東海発電所
性能維持施設の性能等について

2020 年 10 月 21 日
日本原子力発電株式会社

4. 性能維持施設の見直しについて

図4. 1 見直しを行う性能維持施設 (1 / 5)

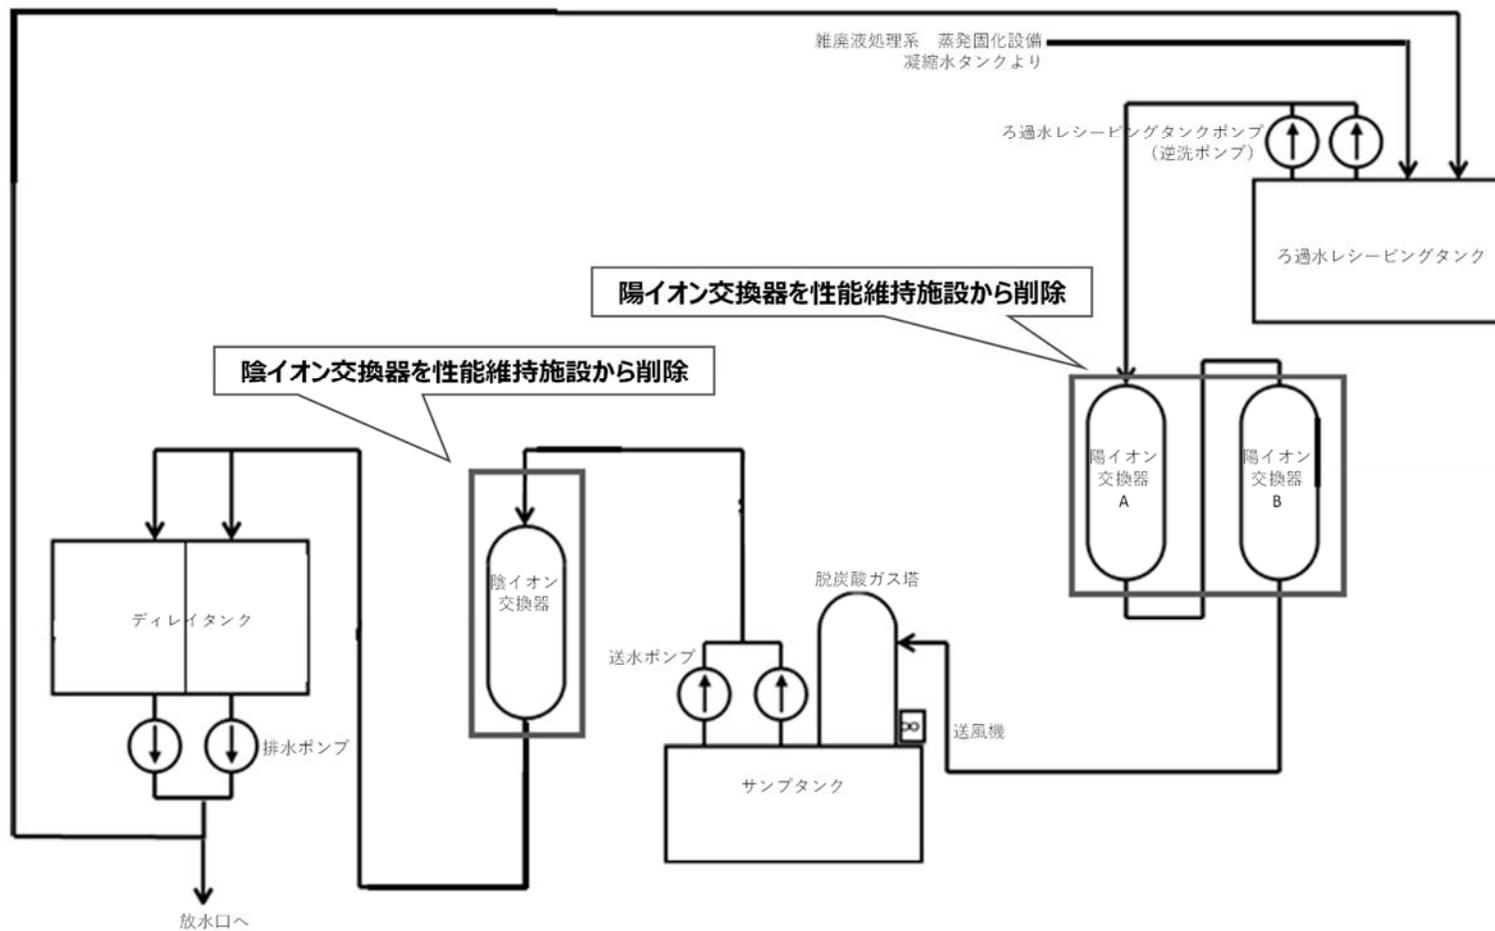
(1) 放射性廃棄物処理設備 使用済燃料冷却水処理系 陽イオン交換器

(2) 放射性廃棄物処理設備 使用済燃料冷却水処理系 陰イオン交換器

当該設備については、運転中は使用済燃料冷却池の冷却水の浄化処理に使用していた。使用済燃料冷却池の冷却水を平成15年4月に処理完了した後は、固化処理装置で発生した蒸気の凝縮水の処理に使用していた。蒸発固化装置の恒久停止に伴い、今後処理する廃液が発生しないため、恒久停止し性能維持施設から削除する。恒久停止とともに、使用済燃料冷却水処理系の系統隔離を行う。

図4. 1 見直しを行う性能維持施設（2 / 5）

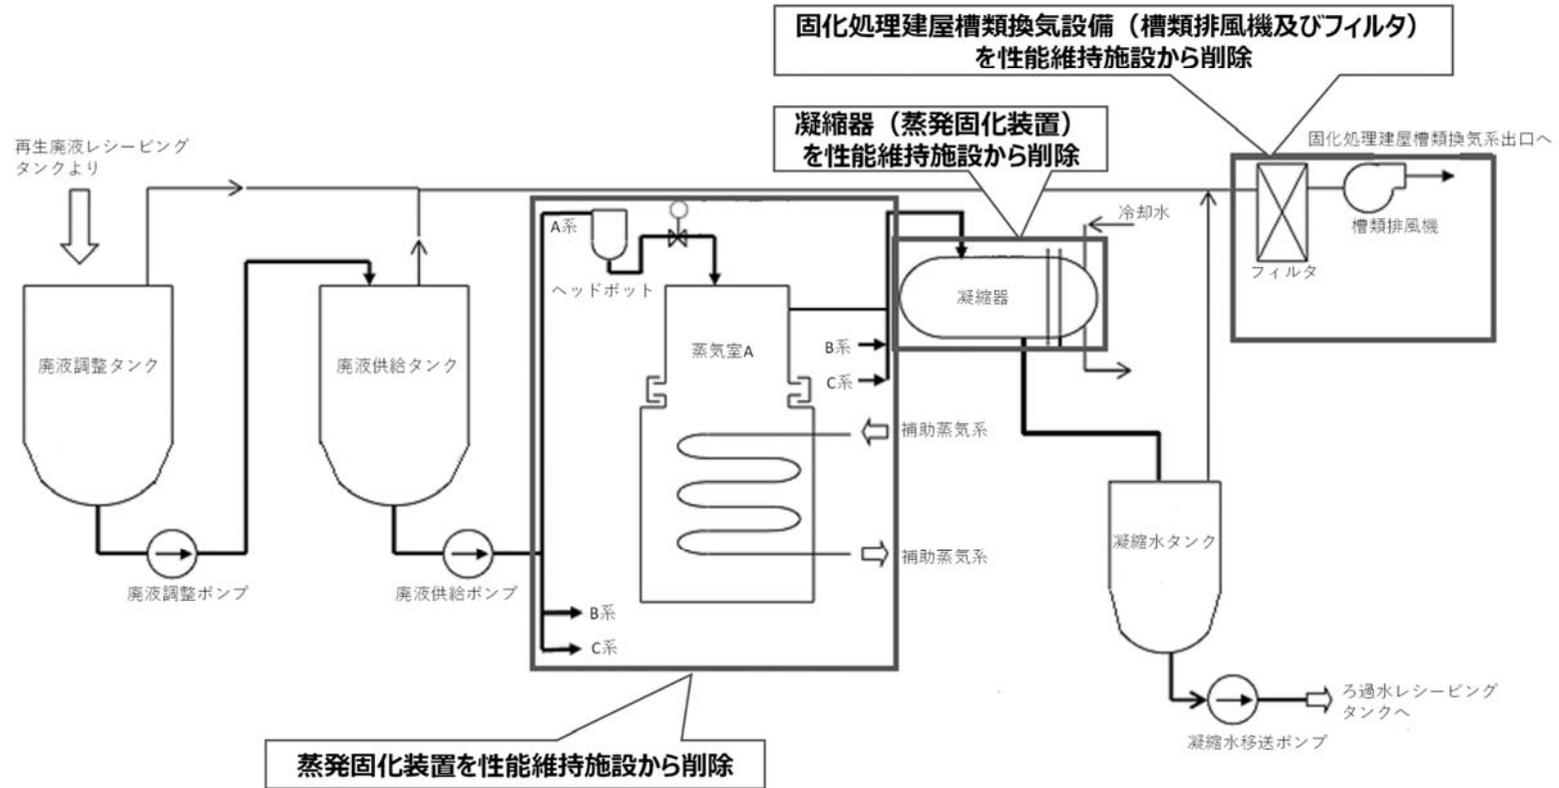
(3) 放射性廃棄物処理設備 雑廃液処理系 蒸発固化装置

当該設備については、運転中はイオン交換樹脂の再生廃液に含まれる塩濃度が高い廃液の処理に使用していた。使用済燃料冷却池の冷却水の処理が平成15年に完了し、以降イオン交換樹脂の再生廃液は発生しておらず、今後の廃止措置工事において、塩濃度の高い廃液の発生はない。貯蔵していた塩濃度が高い廃液の処理も平成29年3月に終了しており、今後当該設備を用いた廃液処理は実施しないため、恒久停止し性能維持施設から削除する。恒久停止にあたっては、蒸発固化装置に附属する機器等も含め、系統隔離措置を実施する。

(4) 放射性廃棄物処理設備 雑廃液処理系 凝縮器（蒸発固化装置）

当該設備については、蒸発固化装置の運転に伴い発生する蒸気の凝縮を実施していた。蒸発固化装置の恒久停止に伴い蒸気の発生がなくなり、今後は当該設備を使用しないため、恒久停止し性能維持施設から削除する。

蒸発固化装置に附属する機器として恒久停止を行い、系統隔離措置を実施する。

(9) 換気設備及び換気設備のフィルタ 固化処理建屋槽類換気設備（槽類排風機及びフィルタ）

当該設備については、蒸発固化装置系統の槽類（廃液調整タンク、廃液供給タンク、凝縮水タンク）の換気設備として使用していた。蒸発固化装置の恒久停止に伴い、換気の必要がなくなり、今後は当該設備を使用しないため、恒久停止し性能維持施設から削除する。

蒸発固化装置に附属する機器として恒久停止を行い，系統隔離措置を実施する。

図4. 1 見直しを行う性能維持施設（3 / 5）

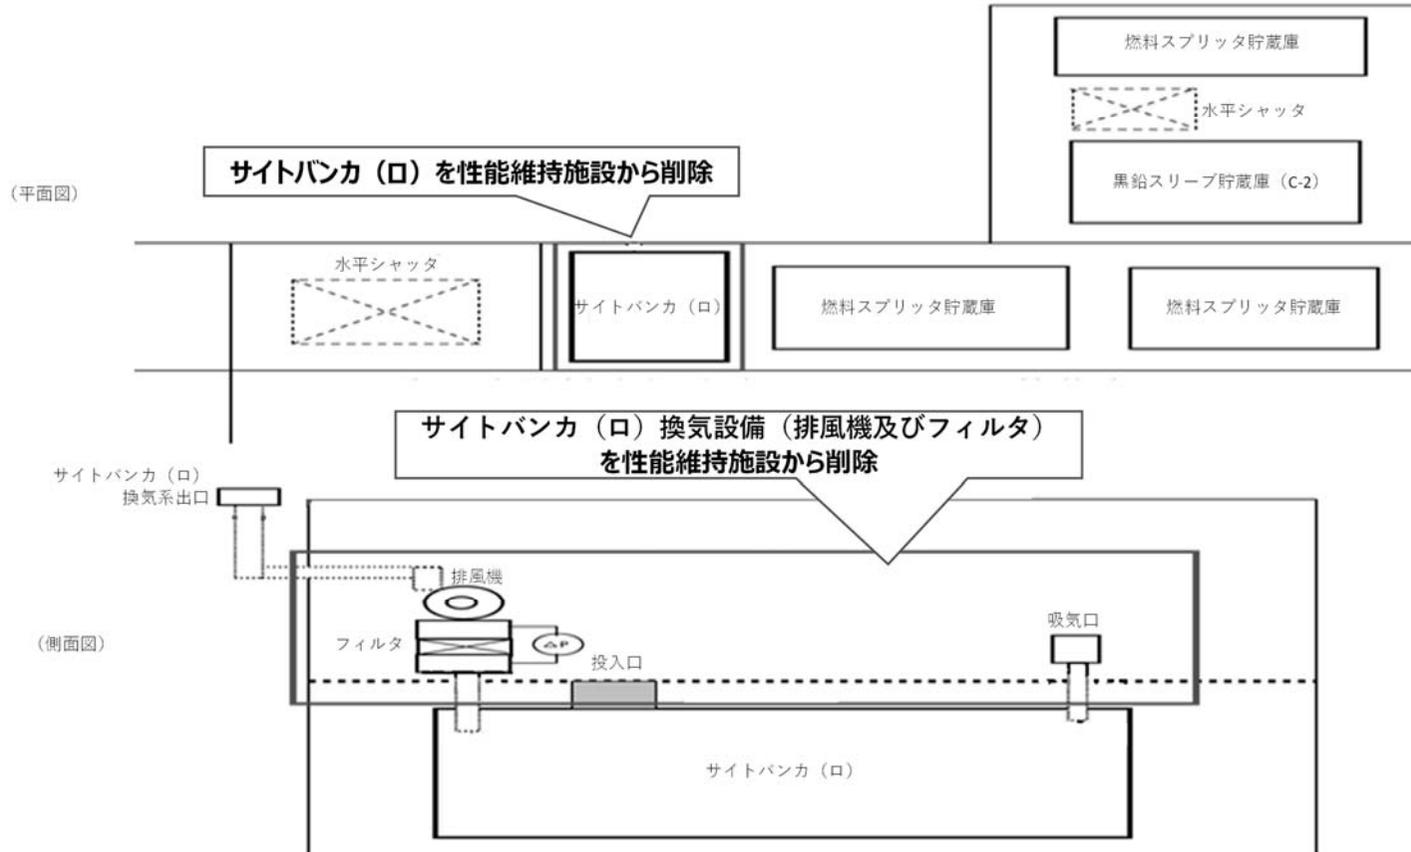
(5) 放射性廃棄物貯蔵設備 サイトバンカ（ロ）

当該設備については、放射性廃棄物を保管していた。当該設備内の放射性廃棄物は平成9年1月に取り出し完了しており、廃止措置計画に記載の性能を維持すべき期間（保管している全ての放射性廃棄物を搬出するまで）が終了し、性能維持施設ではなくなったため、性能維持施設から削除する。

(7) 換気設備及び換気設備のフィルタ サイトバンカ（ロ）換気設備（排風機及びフィルタ）

当該設備については、サイトバンカ（ロ）の換気設備として使用していた。サイトバンカ（ロ）を性能維持施設から除外することに伴い、今後当該設備を使用しないため、恒久停止し性能維持施設から削除する。

図4. 1 見直しを行う性能維持施設（4 / 5）

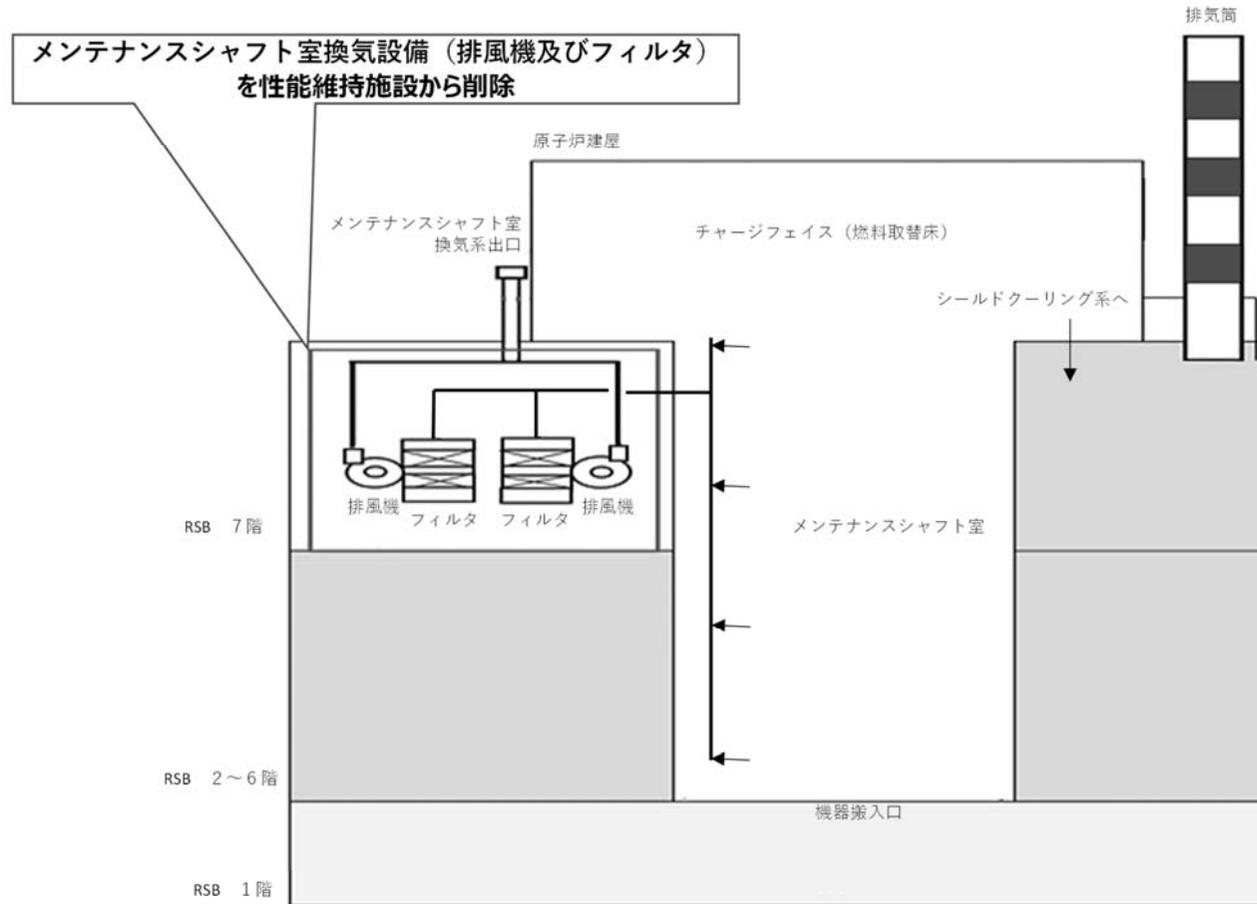
(8) 換気設備及び換気設備のフィルタ メンテナンスシャフト室換気設備（排風機及びフィルタ）

当該設備については、燃料取替機のメンテナンスエリアであったメンテナンスシャフト室の換気設備として使用していた。燃料取替機は平成17年度に解体撤去されており、放射性物質を内包する機器等は設置されていない。今後、メンテナンスシャフト室において放射性廃棄物の処理等がなく、当該室は生体遮へい冷却空気排風機で負圧維持、換気が可能なため、恒久停止し性能維持施設から削除する。

図4. 1 見直しを行う性能維持施設 (5 / 5)

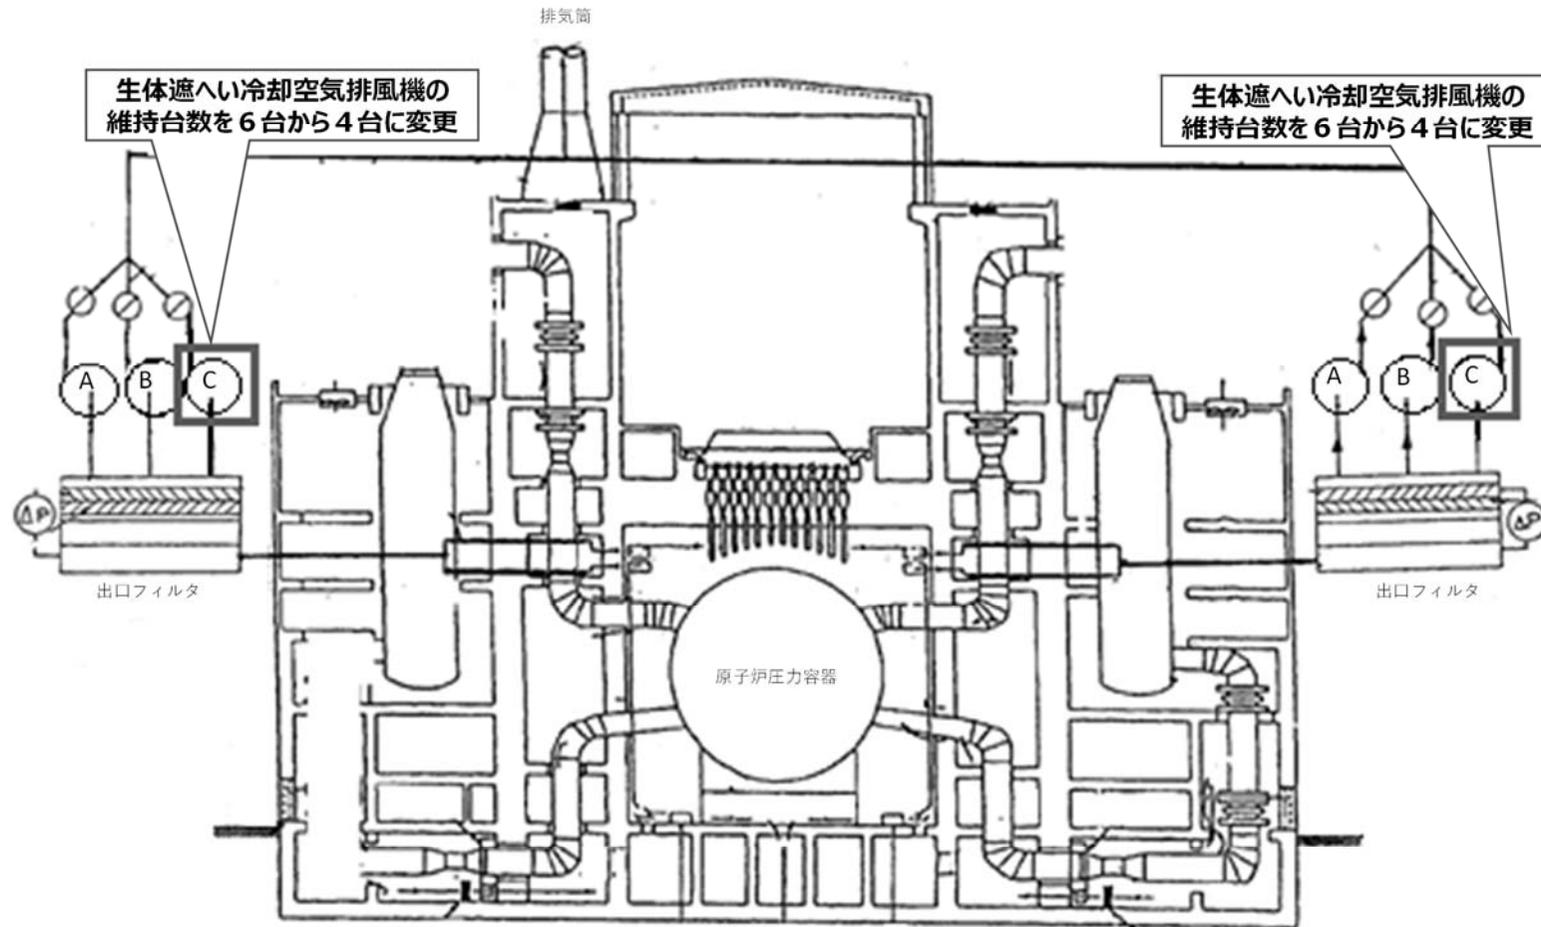
(6) 換気設備 原子炉建屋換気設備 生体遮へい冷却空気排風機

当該設備については、原子炉建屋の負圧維持のため、2台運転（予備4台）で運用している。原子炉建屋の負圧維持自体は1台運転で達成できる

ことを確認しているが、余裕を持つために2台運転としている。現在6台を維持しているが、予備を含めて維持台数を4台に変更する。

保安規定に基づき、生体遮へい冷却空気排風機の運転状態確認を1年に1回実施しており、1台運転で負圧維持を達成できることを確認している。至近の確認は以下の通り。

排風機運転時、原子炉建屋内部が外部より -0.03kPa 以下の負圧であることを確認した。
